Rapport de l'enquête publique

ouverte du 05 janvier au 03 février 2026,
relative aux deux demandes de permis de construire
pour un projet de centrale photovoltaïque au sol sur les communes
de Barcelonne-du-Gers (Gers) et Aire-sur-l'Adour (Landes)

(Enquête publique n°E25000129/64)

Observation

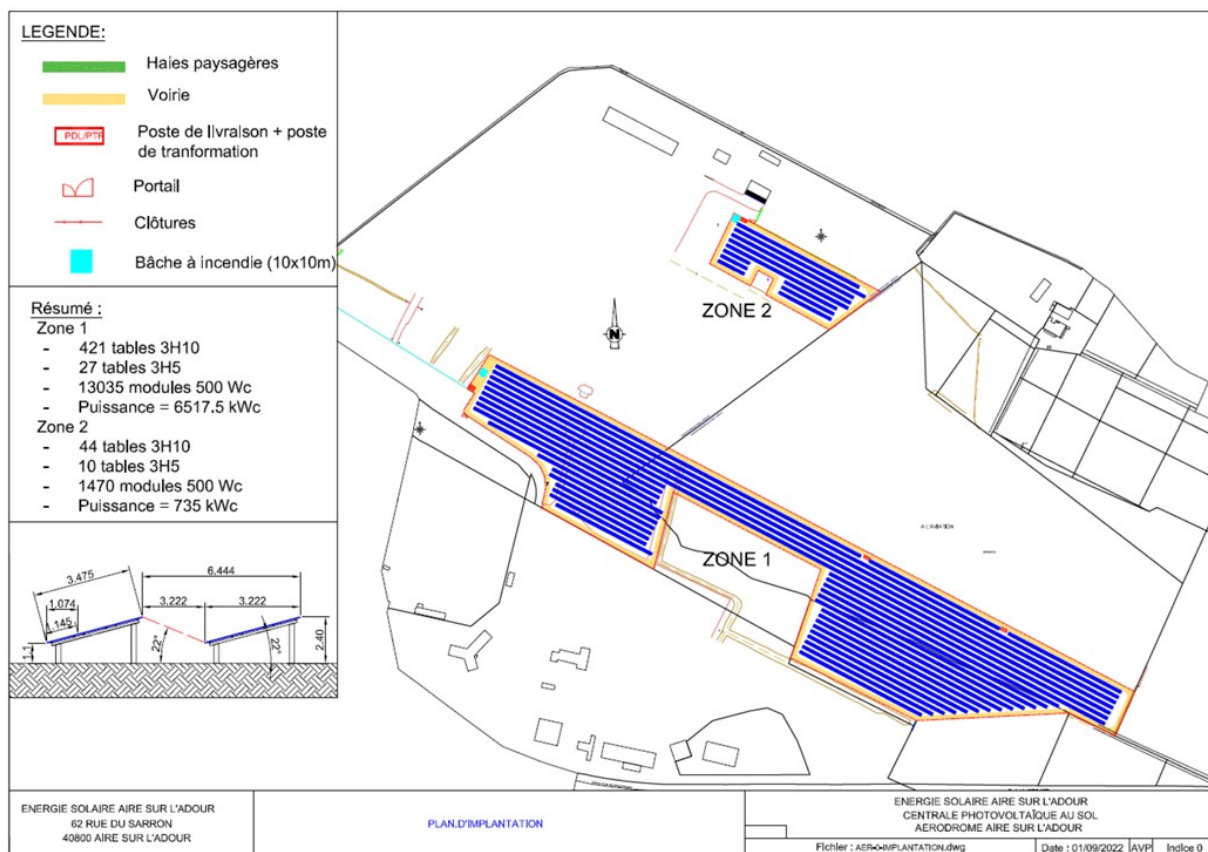
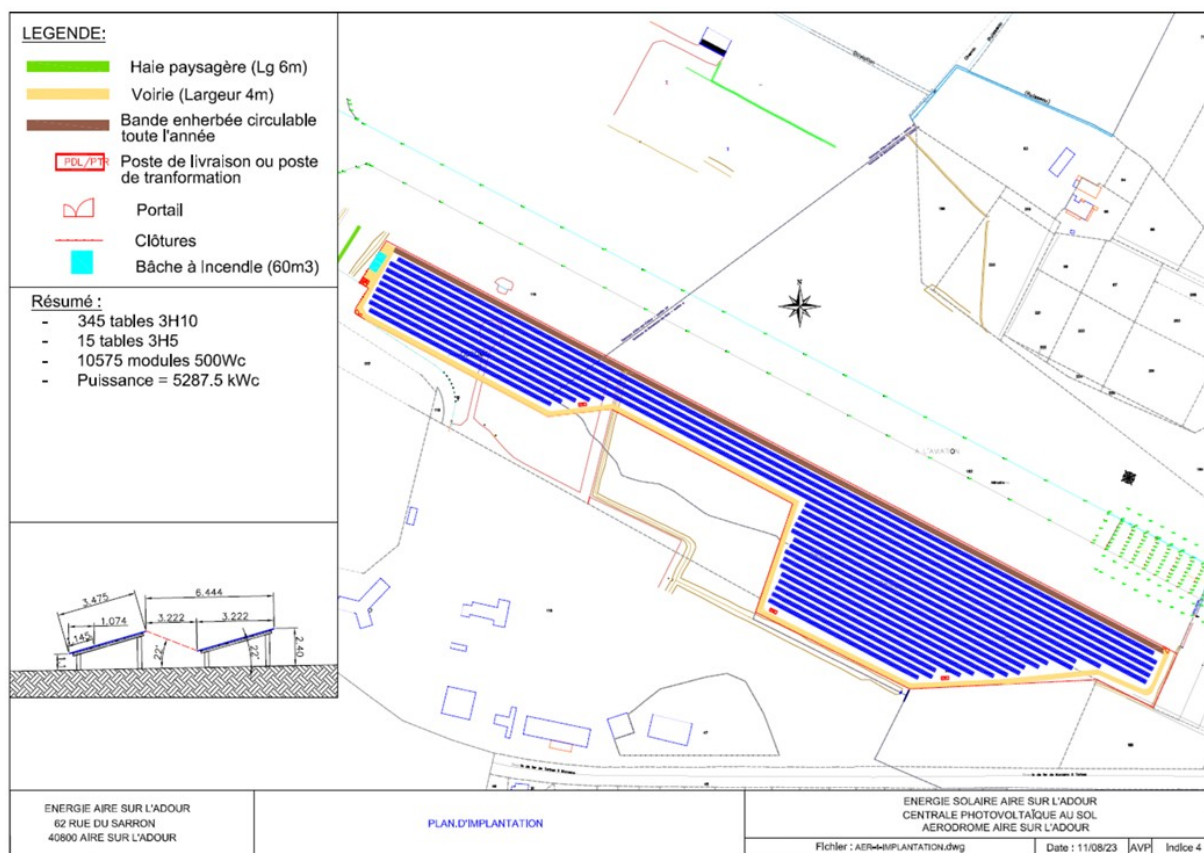
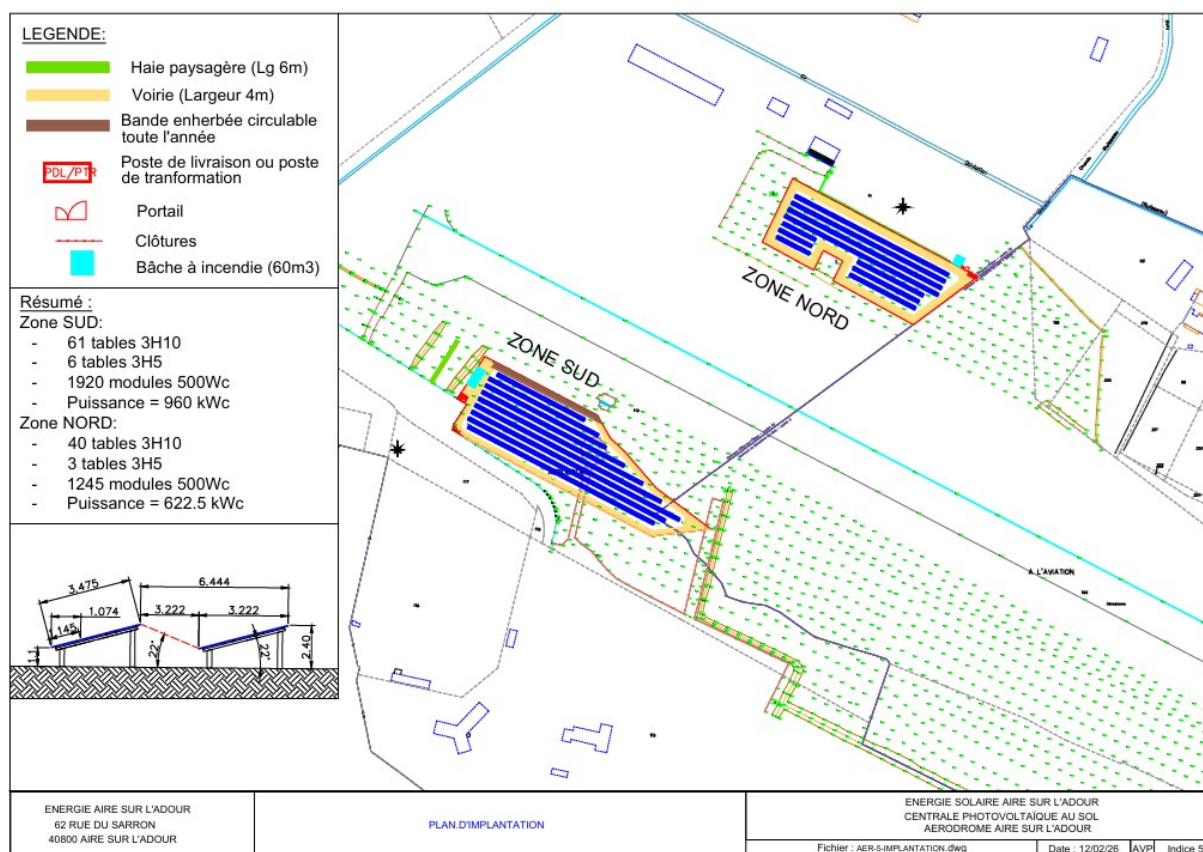
Si les variantes 1 (variante initiale) et 2 (variante réduite finalement choisie) sont bien détaillées dans le dossier, la variante 3 évitant la zone humide est bien moins détaillée, ce qui rend plus difficile la compréhension de pourquoi elle a été écartée.

Serait-il possible d'avoir un aperçu simple et clair des 3 variantes dans un même format, avec plan, chiffres clés (surface, capacité de production...) et avantages/inconvénients (installations à construire ou déplacer, contraintes...) ?

Dans l'étude d'impact du projet, il est détaillé la variante 1 (variante initiale) et la variante 2 (variante réduite finalement choisie). Dans le cadre de l'avis de la MRAe, il a été demandé de justifier pourquoi une variante 3 évitant totalement la zone humide présente sur le site, et utilisant la zone de compensation au nord de l'aérodrome pour s'implanter également, n'a pas été retenue. Nous avons détaillé dans notre réponse à l'avis de la MRAe les multiples raisons pourquoi cette variante 3 n'avait pas été retenue.

Voici ci-dessous les plans d'implantations des 3 variantes dans un même format :

Sur la base des plans des différentes variantes détaillés ci-dessus, voici un tableau qui détaille les chiffres clés et avantages/inconvénients de chacune de ces variantes :

Variante 1	Variante 2	Variante 3
Chiffres clés			
Surface d'implantation	Environ 8 ha	Environ 6.5 ha	Environ 2 ha
Puissance installée	7 252.5 kWc	5 287.5 kWc	1 582.5 kWc
Production annuelle estimée	9 428.25 MWh	6 873.75 MWh	2 057.25 MWh
CO ₂ évité annuellement	3 148 tonnes	2 295 tonnes	687 tonnes
Avantages/inconvénients			
Gêne potentielle éblouissement des pilotes	Oui	Non	Oui
Gêne CNES pour leur activité (lâcher de ballons)	Oui	Non	Non
Impact paysager	Impact fort car mitage du projet	Impact faible	Impact modéré car mitage du projet
Compétitivité économique (tarif CRE)	Solution intermédiaire	Solution la plus compétitive	Solution la moins compétitive
Ecologique (zones humides)	Impact faible car zone	Impact faible car zone	Pas d'impact

Modification du régime hydraulique :

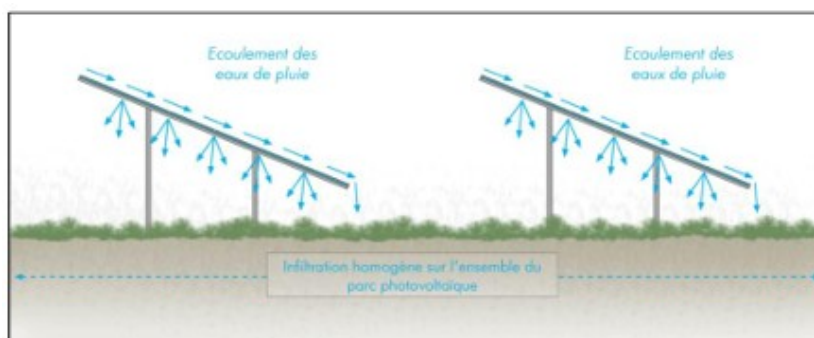
La SEPANSO souhaite attirer l'attention sur la situation du secteur du ruisseau de Vergoignan. Comme chacun nous assistons à un dérèglement climatique ; en particulier les événements pluies exceptionnels sont récurrents. Si des pluies intenses tombent sur une surface imperméable importante, on peut craindre que les ruissellements n'accroissent le risque d'inondation bien identifié dans le secteur.

Or, sauf erreur de ma part, ce risque ne semble pas bien appréhendé. Or on enregistre de plus en plus de pluies torrentielles...

- ✓ Limitation du nombre de locaux techniques qui sont des zones imperméables (uniquement 90.6 m² imperméabilisés pour l'ensemble du projet qui s'implante sur 6.5 ha environ) ;
- ✓ Maintien du couvert végétal sur le site.

Nous tenons également à préciser que la topographie du terrain d'implantation est peu propice au ruissellement car il est plat et bordé de fossés.

1.1.3.3 Observation (CE01) Commissaire enquêteur

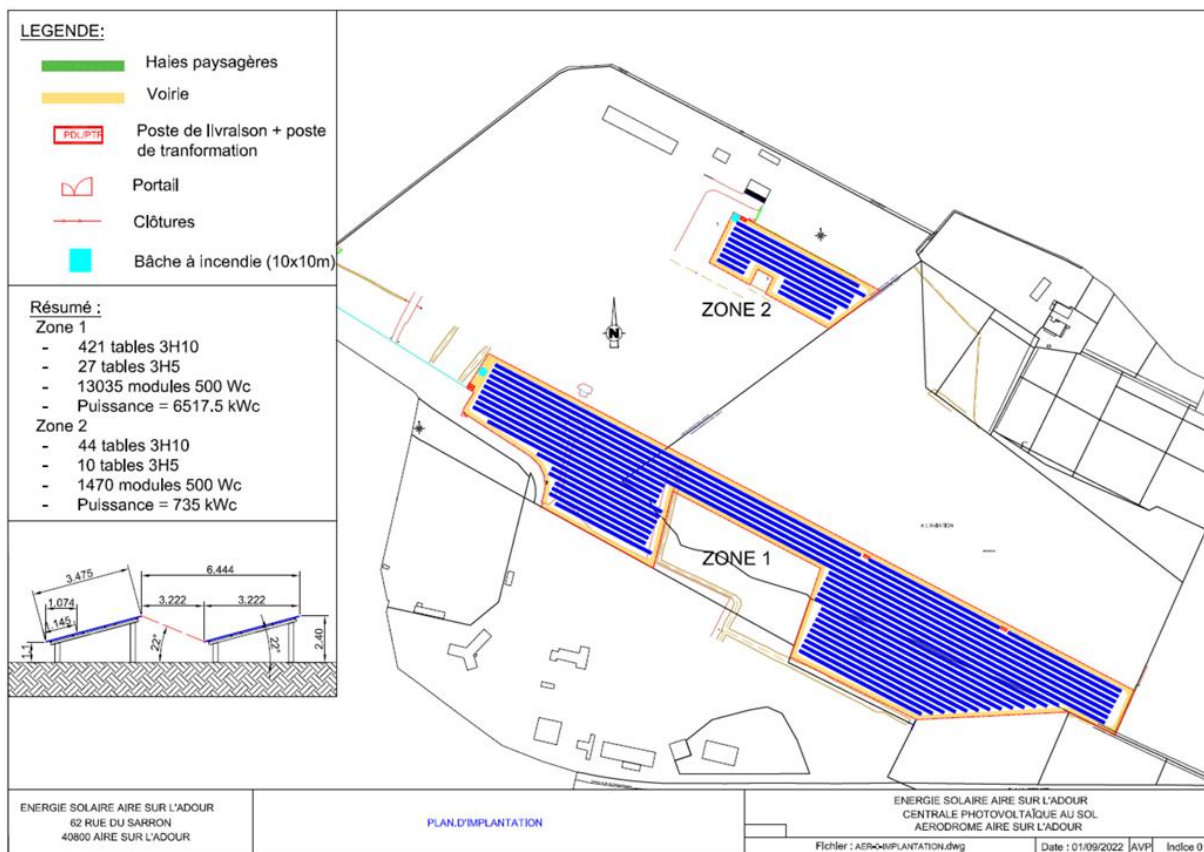
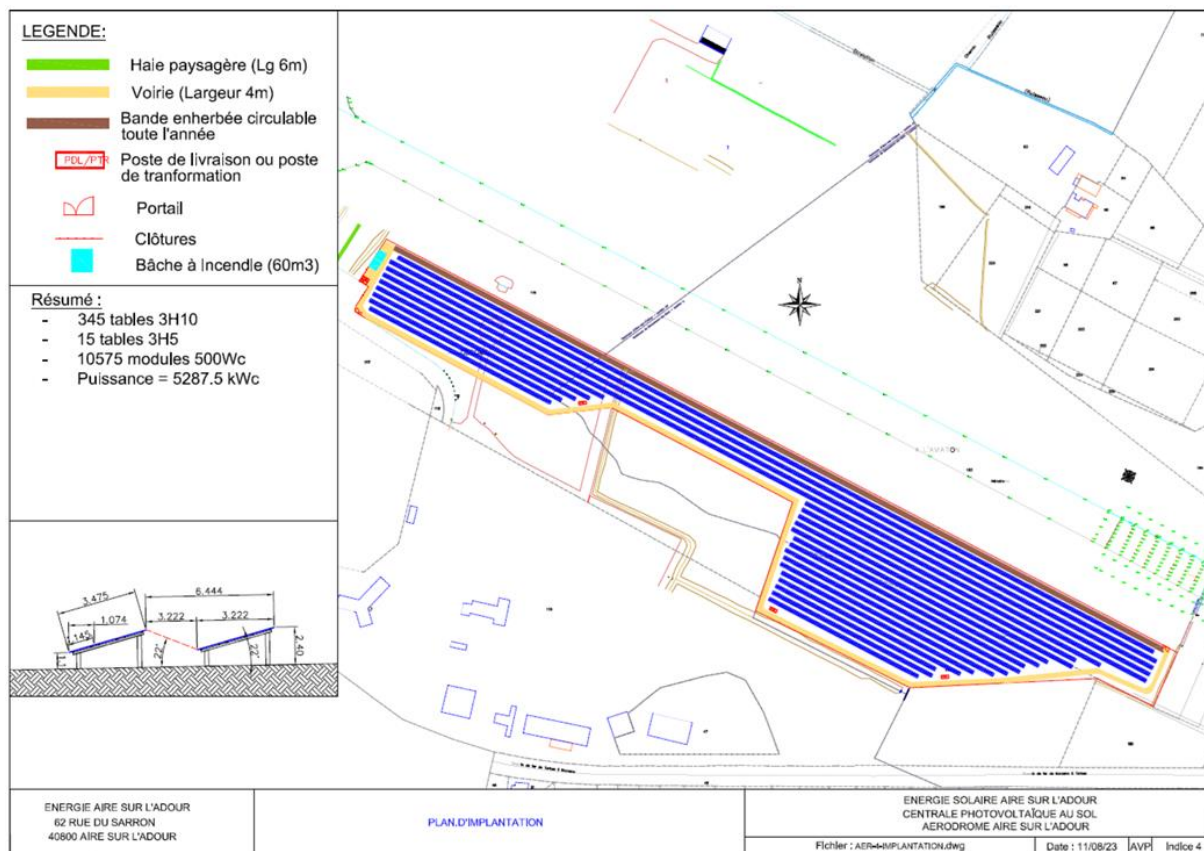
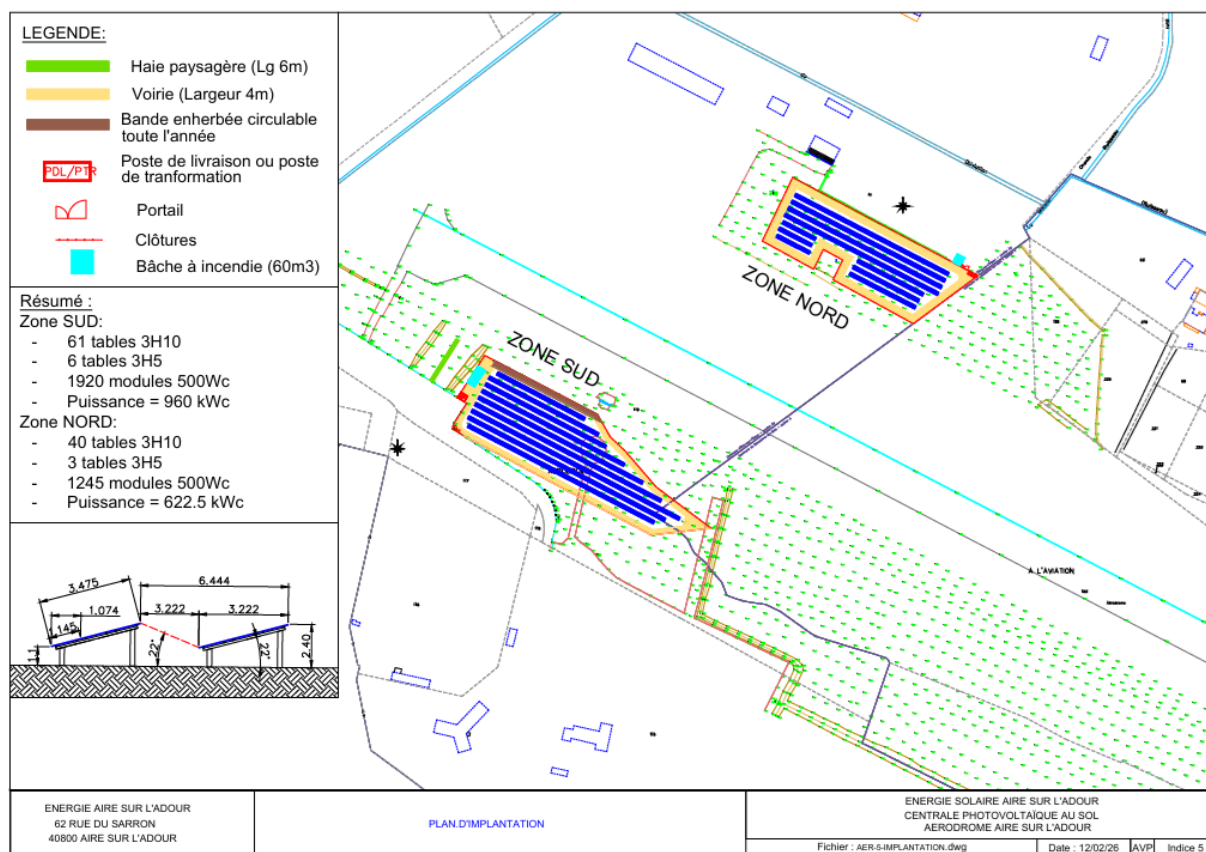
Si les variantes 1 (variante initiale) et 2 (variante réduite finalement choisie) sont bien détaillées dans le dossier, la variante 3 évitant la zone humide est bien moins détaillée, ce qui rend plus difficile la compréhension de pourquoi elle a été écartée.

Serait-il possible d'avoir un aperçu simple et clair des 3 variantes dans un même format, avec plan, chiffres clés (surface, capacité de production...) et avantages/inconvénients (installations à construire ou déplacer, contraintes...) ?

Dans l'étude d'impact du projet, il est détaillé la variante 1 (variante initiale) et la variante 2 (variante réduite finalement choisie). Dans le cadre de l'avis de la MRAe, il a été demandé de justifier pourquoi une variante 3 évitant totalement la zone humide présente sur le site, et utilisant la zone de compensation au nord de l'aérodrome pour s'implanter également, n'a pas été retenue. Nous avons détaillé dans notre réponse à l'avis de la MRAe les multiples raisons pourquoi cette variante 3 n'avait pas été retenue.

Voici ci-dessous les plans d'implantations des 3 variantes dans un même format :

Sur la base des plans des différentes variantes détaillés ci-dessus, voici un tableau qui détaille les chiffres clés et avantages/inconvénients de chacune de ces variantes :

Variante 1	Variante 2	Variante 3
Chiffres clés			
Surface d'implantation	Environ 8 ha	Environ 6.5 ha	Environ 2 ha
Puissance installée	7 252.5 kWc	5 287.5 kWc	1 582.5 kWc
Production annuelle estimée	9 428.25 MWh	6 873.75 MWh	2 057.25 MWh
CO ₂ évité annuellement	3 148 tonnes	2 295 tonnes	687 tonnes
Avantages/inconvénients			
Gêne potentielle éblouissement des pilotes	Oui	Non	Oui
Gêne CNES pour leur activité (lâcher de ballons)	Oui	Non	Non
Impact paysager	Impact fort car mitage du projet	Impact faible	Impact modéré car mitage du projet
Compétitivité économique (tarif CRE)	Solution intermédiaire	Solution la plus compétitive	Solution la moins compétitive
Ecologique (zones humides)	Impact faible car zone pédologique non fonctionnelle	Impact faible car zone pédologique non fonctionnelle	Pas d'impact
Interférence avec les équipements de l'aérodrome	Impact fort – Nécessité déplacer station météorologie + manche à air	Pas d'impact	Impact fort Nécessité déplacer station météorologie + manche à air

Modification du régime hydraulique :

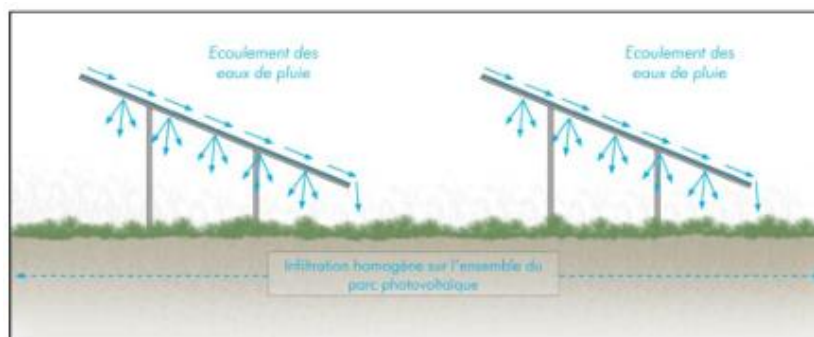
La SEPANSO souhaite attirer l'attention sur la situation du secteur du ruisseau de Vergoignan. Comme chacun nous assistons à un dérèglement climatique ; en particulier les événements pluies exceptionnels sont récurrents. Si des pluies intenses tombent sur une surface imperméable importante, on peut craindre que les ruissellements n'accroissent le risque d'inondation bien identifié dans le secteur.

Or, sauf erreur de ma part, ce risque ne semble pas bien appréhendé. Or on enregistre de plus en plus de pluies torrentielles...

- ✓ Limitation du nombre de locaux techniques qui sont des zones imperméables (uniquement 90.6 m² imperméabilisés pour l'ensemble du projet qui s'implante sur 6.5 ha environ) ;
- ✓ Maintien du couvert végétal sur le site.

Nous tenons également à préciser que la topographie du terrain d'implantation est peu propice au ruissellement car il est plat et bordé de fossés.

Localisation des enjeux floristiques au sein de la zone d'étude

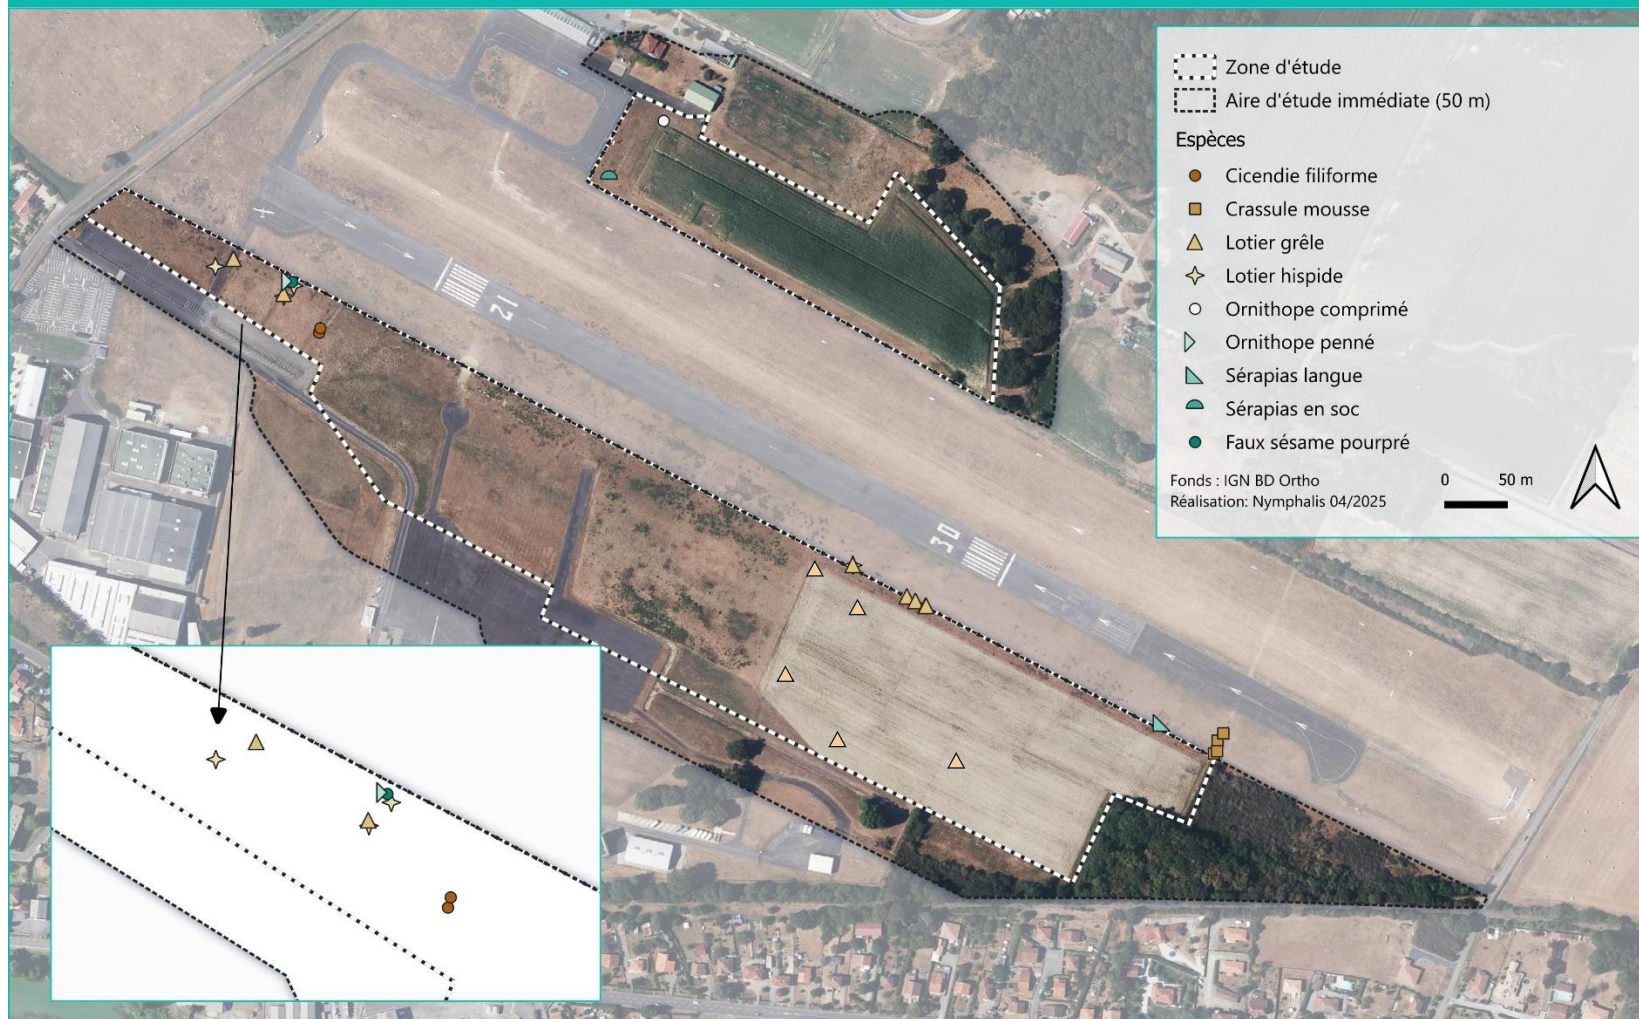
- 1 d'actualiser les impacts et mesures du projet en fonction de la réévaluation des enjeux liés au milieu naturel concernant les espèces floristiques et faunistiques remarquables de la Znieff de type 1 « pelouses de l'aérodrome de Barcelonne-du-Gers », protégées ou signalées dans la liste rouge des espèces menacées dont la Bécassine des marais en danger critique,
- 2 au vu de ce réexamen, requestionner le périmètre retenu, voire le réduire si besoin, en démontrant l'absence de nécessité de dérogation à l'interdiction de destruction de spécimens d'espèces protégées et de leurs habitats,
- 3 de préciser dans le dossier les outils mobilisés pour assurer la pérennité de la mesure de compensation de la zone humide (bail à clauses environnementales, obligation réelle environnementale) et les dispositions prises pour assurer sa gestion.

Dans le cadre des prospections naturalistes, 3 espèces de plantes protégées présentant un enjeu notable ont été inventoriées au sein de la zone étudiée : les Lotiers hispide et grêle (*Lotus hispidus* et *L. angustissimus*) et la Crassule mousse *Crassula tillaea*.

Dans le cadre des prospections naturalistes, 5 espèces de plantes, dont 3 protégées, représentant un enjeu notable ont été inventoriées au sein de la zone étudiée : les Lotiers hispide et grêle (*Lotus hispidus* et *L. angustissimus*), la Crassule mousse *Crassula tillaea*, la Cicendie filiforme *Cicendia filiformis* et l'Astérocarpe blanchâtre *Sesamoides purpurascens*.

Les stations recensées de 4 de ces 5 plantes patrimoniales ne sont pas incluses dans les emprises et en sont globalement assez éloignées pour rendre inutile une mise en défens durant les travaux.
